東京電力株式会社

福島第一原子力発電所3号機

耐震安全性に係る評価について

原子力安全・保安院

図-2 3号機 原子炉建屋の地震応答解析モデル

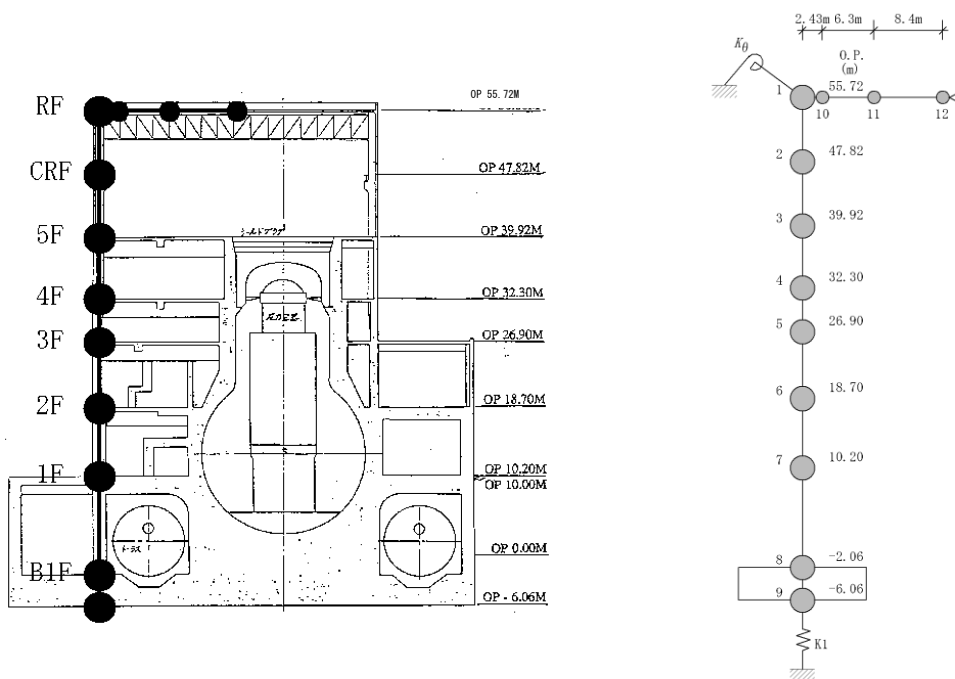
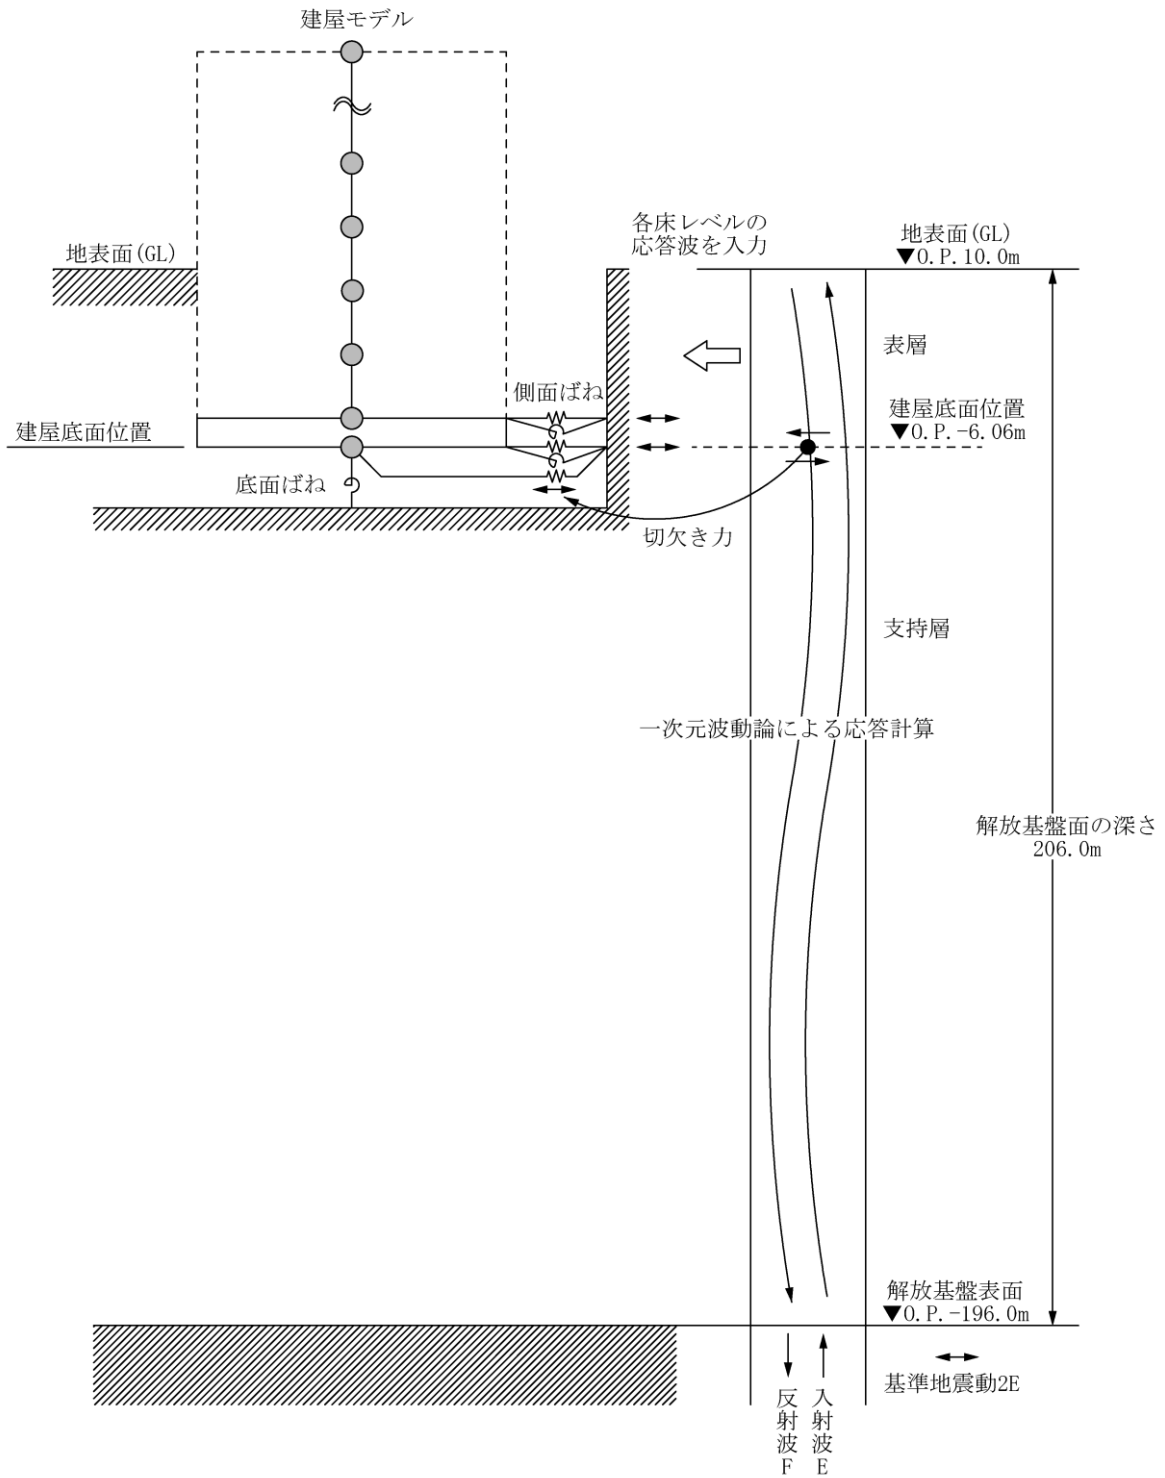
構造Aサブグループでは、東京電力が作成した原子炉建屋の水平方向及び鉛直方向の地震応答解析モデルの妥当性について検討した。

水平方向の地震応答解析モデルについては、既往評価におけるモデルに対して、最新の知見及び基準等を反映したモデルに変更していることから、モデル化や物性の設定に係る変更点の詳細について検討した。

その検討結果に基づき当院は、変更点として、地盤ばねの剛性について、Timoshenko, Barkanの式による評価（側面の水平ばね、基礎底面の水平ばね及び回転ばね）からJEAG4601-1991 追補版⁽¹⁾による相互作用ばねの評価（側面、基礎底面の水平ばね及び回転ばね）に変更したこと、地盤ばねの水平方向及び回転方向の減衰について、各モードで一律5%の評価から、JEAG4601-1991 追補版⁽¹⁾を基に近似法による減衰係数を算定した上で、モード減衰定数に等価な建屋の粘性減衰マトリクスに後から組み込む評価へと変更したこと、RC造部の剛性について、コンクリートの設計基準強度による評価からコンクリートの実強度による評価に変更したこと、建屋の剛性のうちせん断剛性について、耐震壁の全体面積の1/2としてせん断断面積を各方向へ均等に配分した評価から、各方向において要件を満たす耐震壁のせん断断面積を個別に算定する評価に変更

原子炉建屋の水平方向の地震応答解析モデルにおいて側面地盤ばねの評価手法として、JEAG4601-1991 追補版⁽¹⁾に例示された NOVAK の方法を適用したことについては、原子炉建屋の周辺にタービン建屋及び廃棄物処理建屋が隣接しているが、原子炉建屋の基礎版側面と地盤が全面で密着しており、基礎版側面の地盤ばねの評価に NOVAK の方法を適用して支障がないことを確認した。なお、側面回転ばねについては、建屋の回転（ロッキング）変形に伴う側面地盤の抵抗（摩擦力）を評価するために考慮しているが、側面回転ばねの有無をパラメータとしたパラメータスタディを実施した結果から、側面回転ばねの有無が水平方向の建屋応答に与える影響は小さいことを確認した。また、側面回転ばねを無しとしたケースにおいて、NS 方向の床応答スペクトルの 5Hz から 20Hz の周波数帯に 2 つのピークが認められることについては、側面回転ばねを無しとすることにより回転拘束効果がやや弱まるとともに底面回転ばねの非線形応答がやや大きくなり、ロッキングに係る誘発動により建屋-地盤連成系の一次固有振動数の奇数倍の振動数付近において解析上、ピークが現れたものと推定した。さらに、EW 方向にこれらのピークが見られなかったことについては、EW 方向が長辺方向であり NS 方向に比して接地率が大きく、側面回転ばねの有無が底面回転ばねの非線形応答に影響しにくかったものと推定した。

鉛直方向の地震応答解析モデルについては、耐震壁及び柱等の断面積に応じた軸剛性を評価していること、屋根トラスを構成する鉄骨部材の断面、構造に応じたせん断剛性、曲げ剛性を評価していること等から、鉛直方向の振動特性を考慮できるモデルを適切に設定していることを確認した。

原子炉建屋の地震応答解析モデルにおける 3 号機と 5 号機の相違点等については、地盤ばねのうち側面ばねの剛性について 3 号機の方が 1 割程度小さく、底面ばねの剛性について 3 号機の方が一割程度大きいこと（底面ばねの方が側面ばねに比して 1 オーダー程度大きく、底面ばねの方が地盤ばねの剛性として支配的）、側面ばねと底面ばねのばね剛性に関する 3 号機と 5 号機の大小関係が変わる主な要因としては、原子炉建屋の基礎版の側面及び底面地盤のせん断波速度について 3 号機の方が小さいが、基礎版下方の泥岩部の成層補正後のせん断波速度について 3 号機の方が大きいことを確認した。地震応答解析モデルの諸元のうち一部の

階の断面性能に係る解析定数について、地上部の内壁の壁厚等の差異により、3号機の方が最大で4割程度大きく、固有値解析結果について比較すると、3号機の建屋—地盤連成系の固有周期が5号機に比して数%程度、短周期側に変動していることから、底面ばねの剛性及び建屋の断面性能等について3号機の方が相対的に大きいことと整合していることを確認した。鉛直方向の地震応答解析モデルのうち屋根トラス部について、トラスの斜材の断面が変化する位置が5号機と異なりつなぎ梁の接続位置であることから当該位置に質点を設定しており、質点分割、断面性能に係る解析定数が若干異なっていること、その影響等により基準地震動 S_s に対する屋根トラス中央の鉛直方向の最大応答加速度について3号機の方が約1割～2割大きいことを確認した。

原子炉建屋の水平方向及び鉛直方向の地震応答解析モデルの物性のうち、RC造部の剛性を評価する際に用いるコンクリート強度については、新潟県中越沖地震に対する柏崎刈羽原子力発電所の健全性評価において、コンクリートの実強度によりRC造部の剛性を求め、より実状に近づけることで概ね地震観測記録を再現できるという知見が得られたとして、過去に原子力発電所内で実施された高経年化技術評価、コンクリート健全性評価及び建築設備点検等における圧縮強度試験結果から推定した実強度の値として、圧縮強度のばらつきを考慮し、平均値をやや下回る値を採用していることを確認した。RC造部の剛性評価に用いるコンクリート強度をパラメータとしたパラメータスタディを実施した結果から、コンクリート強度について実強度として設定した値か設計基準強度かで水平方向及び鉛直方向の建屋応答に与える影響は小さいことを確認した。

以上のことから、当院は、東京電力が作成した原子炉建屋の水平方向及び鉛直方向の地震応答解析モデルは妥当なものと判断した。

図-3 (1) 3号機 原子炉建屋の入力地震動の評価法 (水平方向)

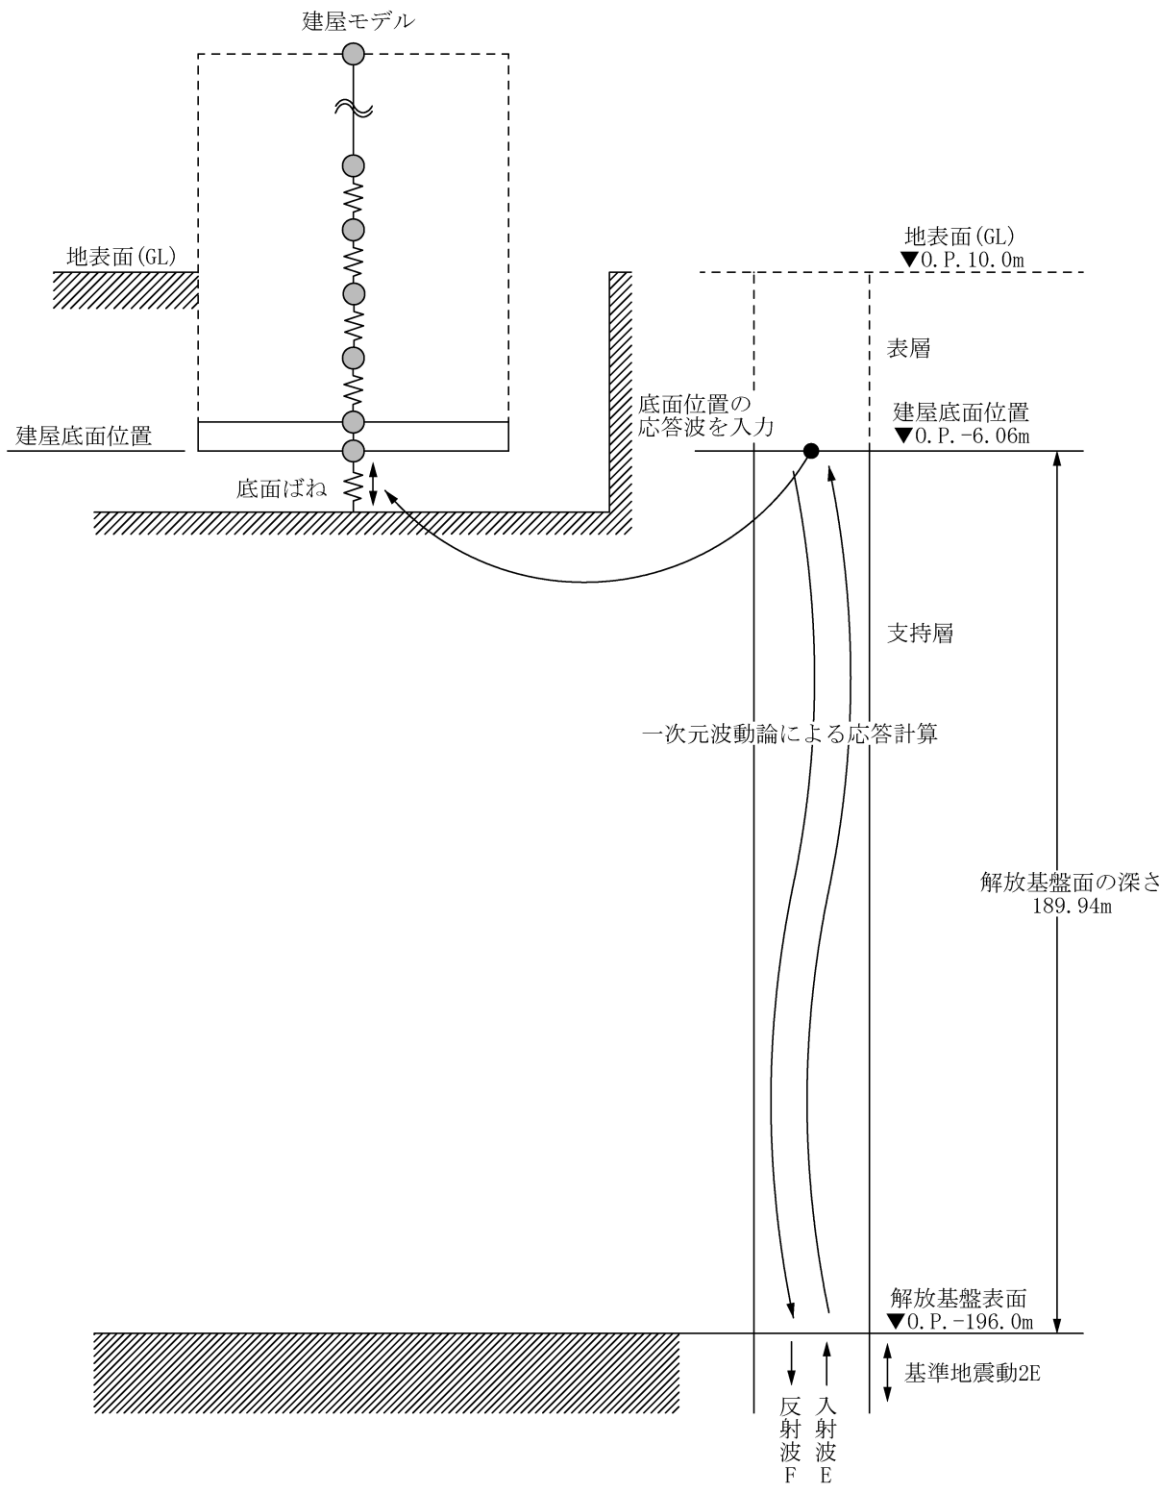
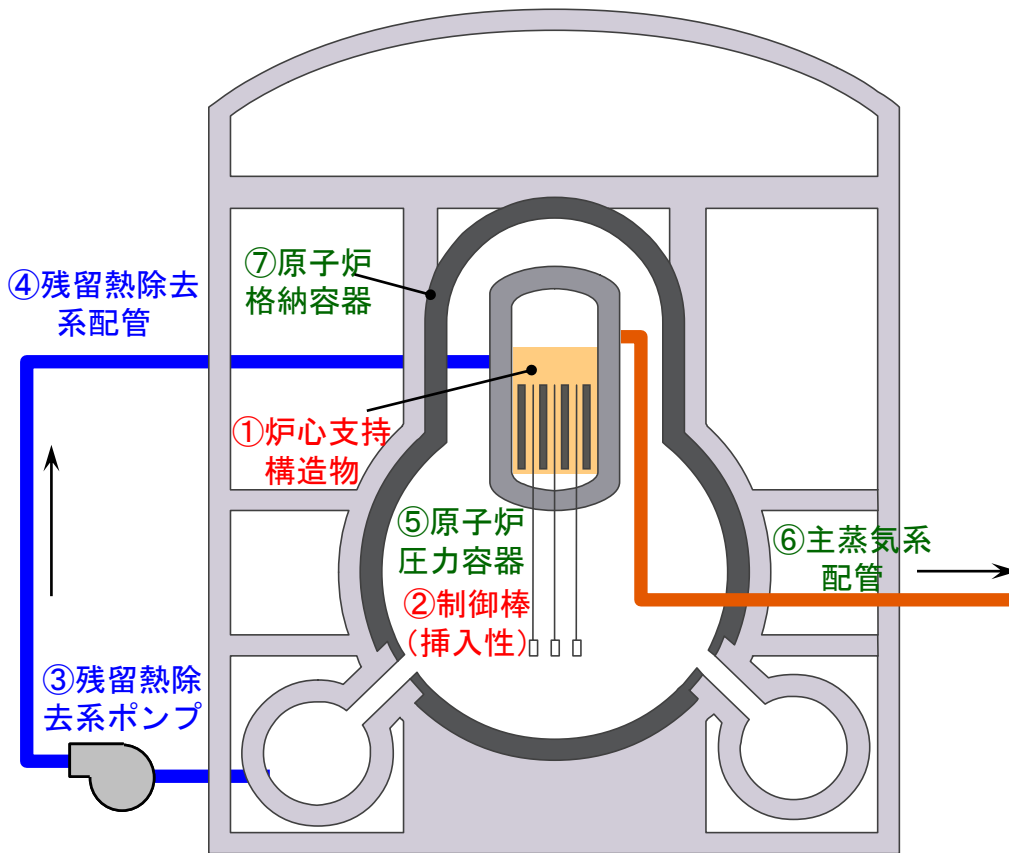
構造 A サブグループでは、東京電力による原子炉建屋の水平方向の入力地震動の評価の妥当性について検討した。その検討結果に基づき当院は、地盤調査結果を踏まえた地盤の剛性、減衰等を基に、基準地震動 S_s による応答ひずみに応じて地盤モデルが設定されていることを確認した。

また、構造 A サブグループでは、福島第一原子力発電所の敷地内で比較的大きな加速度を観測した 2003 年 5 月 26 日の宮城県沖の地震 (M7. 1) による観測記録（3号機原子炉建屋の炉心位置から約 530m 離れた敷地南側地点の地中（解放基盤表面位置）観測記録）を用いた一次元波動論によるシミュレーション解析を実施し、入力地震動評価法の検証を行った。その検証結果に基づき当院は、最大加速度値について、NS 方向、EW 方向とも解析結果は観測記録にほぼ対応していること、鉛直方向の解析結果は観測記録に比べ大きめの値を算定していることを確認した。また、入力地震動評価等における 3号機と 5号機の相違点としては、地盤の地震応答解析モデルについて、3号機と 5号機の炉心中心が約 800m 離れており、モデルを構築するために活用した既存のボーリング孔が異なることにより、層区分や解析用の物性値が若干異なること、シミュレーション解析に用いる減衰定数について、5号機の検討において設定していた 2%

から、観測記録との整合性を勘案して 3%に変更していること、シミュレーション解析結果と観測記録の対応関係については、モデルや物性値に若干の相違があるものの、水平方向と鉛直方向ともに 5号機と同様の傾向であることを確認した。なお、鉛直方向の解析結果が観測記録に比べ大きめの値を算定することについては、軟岩サイトの弾性係数や減衰の評価方法等の要因が考えられるが、要因の詳細な分析とその絞り込み等、精度向上に向けた取り組みについては、今後の研究課題と考えられる。

以上のことから、当院は、東京電力が実施した原子炉建屋の水平方向及び鉛直方向の入力地震動の評価は支障ないものと判断した。

図－４ 中間報告における評価対象設備

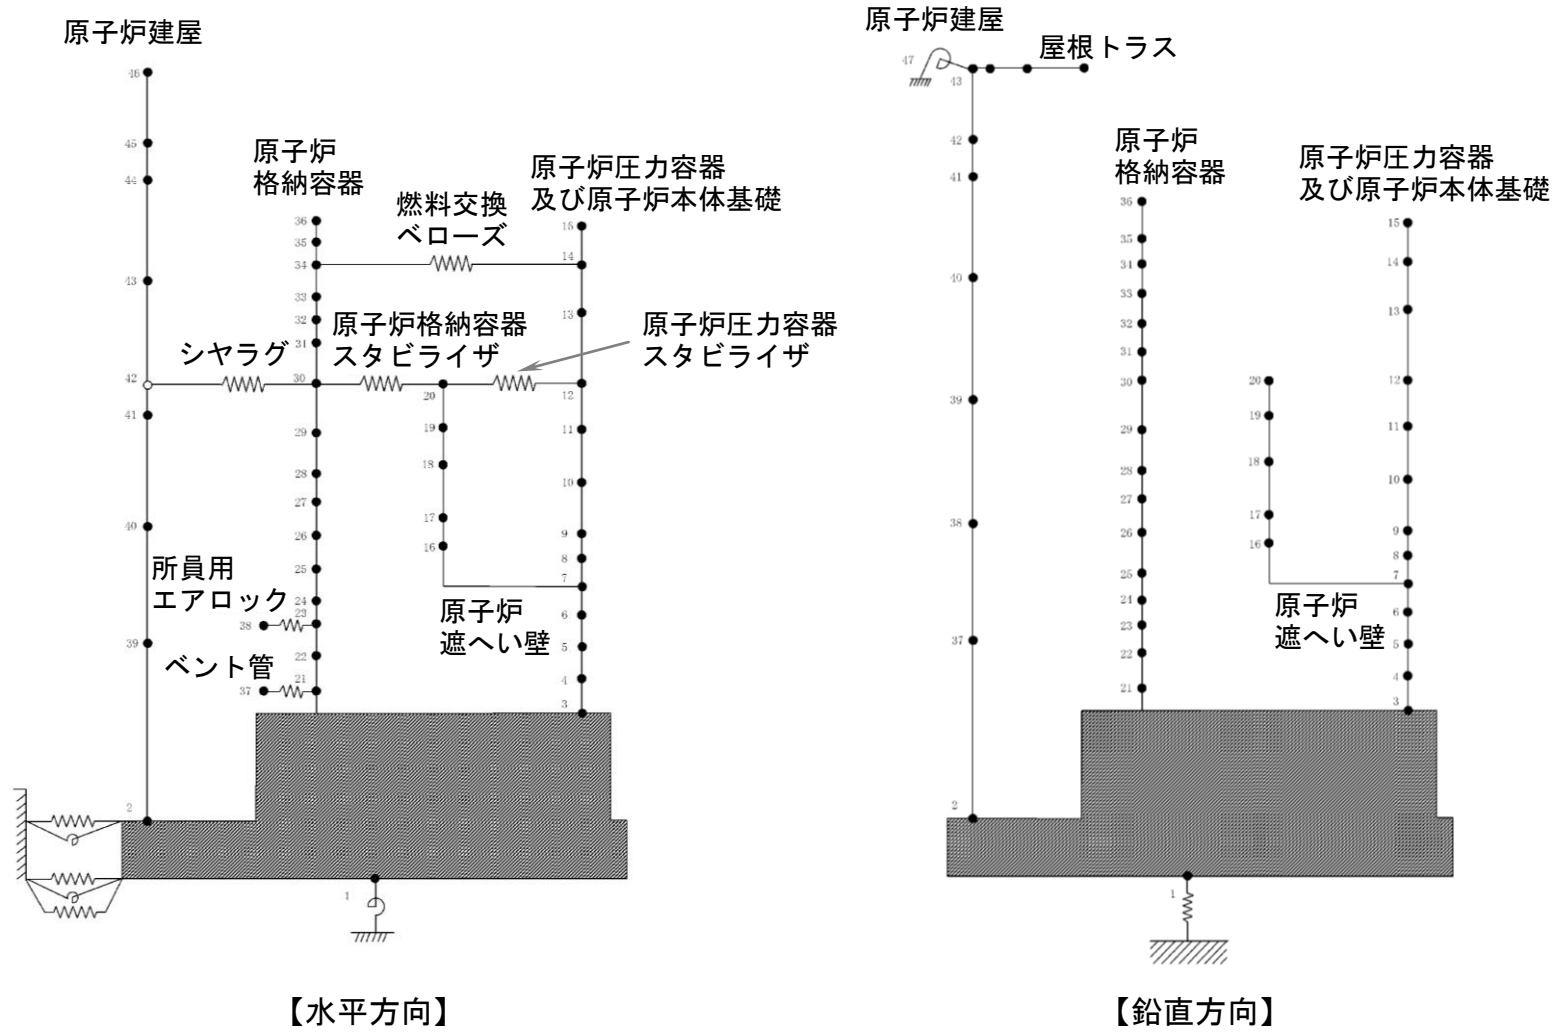
東京電力は、3号機の耐震バックチェック中間報告において、原子炉を「止める」、「冷やす」、放射性物質を「閉じ込める」に係る安全上重要な機能を有する S クラスの設備のうち 7 設備（原子炉圧力容器、原子炉格納容器、炉心支持構造物、残留熱除去系ポンプ、残留熱除去系配管、主蒸気系配管及び制御棒（挿入性））を評価対象とし、これらの機器・配管系について、基準地震動 S_s に対する安全機能の保持を確認するため、基準地震動 S_s による地震力と地震以外の荷重を組み合わせた構造強度評価（評価対象設備の評価部位に発生する応力が評価基準値を超えないことの確認）を実施するとともに、動的機能が要求される制御棒について、基準地震動 S_s に対しての挿入性を確認したとしている。

図-5 3号機 原子炉格納容器-原子炉压力容器解析モデル

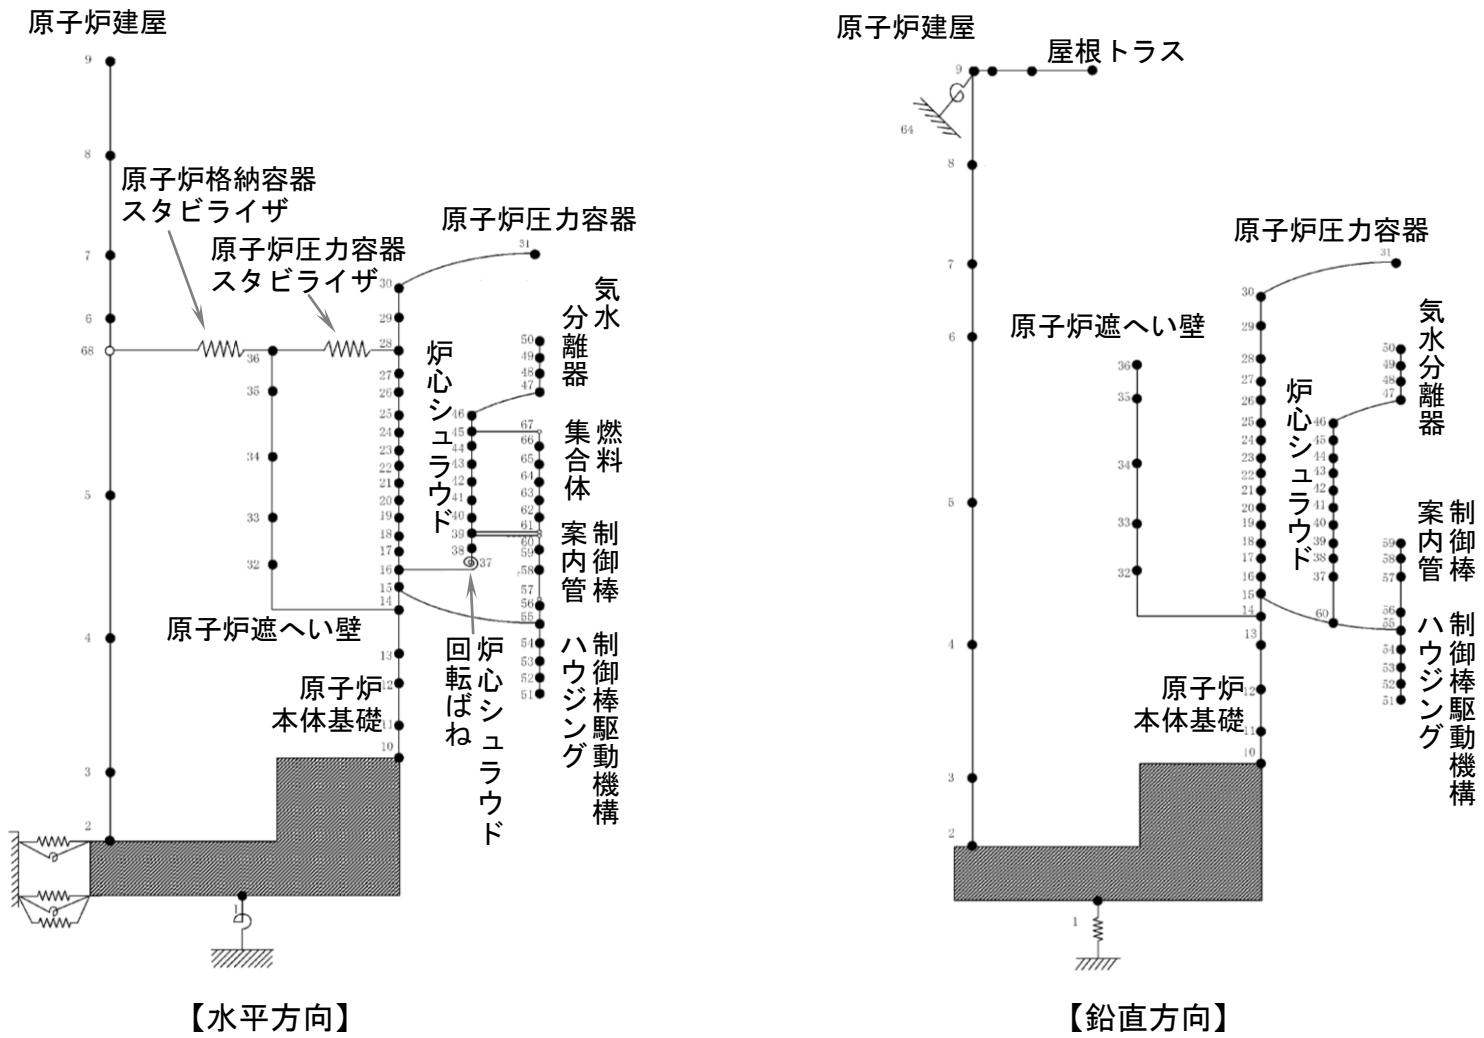
構造Aサブグループでは、中間報告における評価対象設備及び評価部位について、東京電力が機器・配管系の構造強度評価及び制御棒の挿入性に関する評価に適用した地震応答解析手法及び応力評価手法の妥当性について検討した。その検討結果に基づき当院は、機器・配管系の構造強度評価及び制御棒の挿入性に関する評価に用いる荷重効果を算定するための大型機器地震応答解析及び建屋地震応答解析、機器の応力評価における定式化された評価式を用いた解析等、配管の応力評価におけるスペクトルモーダル解析について、既往評価において実績のあるモデル、解析手法が用いられており、地震応答解析手法及び応力評価手法は妥当なものと判断した。

原子炉格納容器のサンドクッション部及び炉心支持構造物のシュラウドサポート（軸圧縮応力）の応力評価に応答倍率法を適用していることについては、東京電力が、バックチェックにおいて設備の算出応力について評価基準値を超えないことを速やかに確認することを目的に応答倍率法を採用することとし、適用する設備及び適用しない設備の考え方を示すなど、適用に係る考え方を明らかにした上で、応答倍率法を適用していることを確認した。また、応力評価において採用した応答倍率法における3号機と5号機の相違点については、5号機の評価では応答比を計算する際の鉛直方向の荷重効果として自重に相当する鉛直震度1.0を考慮していたが、3号機の評価ではこれを考慮しないよう変更したこと、5号機の床置き機器の評価では水平方向と鉛直方向の荷重効果を組み合わせた応答比を算定する場合に荷重効果の組合せ方法としてSRSS法を採用していたが、3号機の床置き機器の評価では、水平方向、鉛直方向それぞれで応答比を算定し、そのうち大きい方の応答比を採用するよう変更したこと、いずれの変更もより大きめの数値を算定する方法であることを確認した。

以上のことから、当院は、機器・配管系の構造強度評価及び制御棒の挿入性に関する評価において東京電力が適用した地震応答解析手法及び応力評価手法について、中間報告における評価対象設備及び評価部位に適用して支障無いものと判断した。
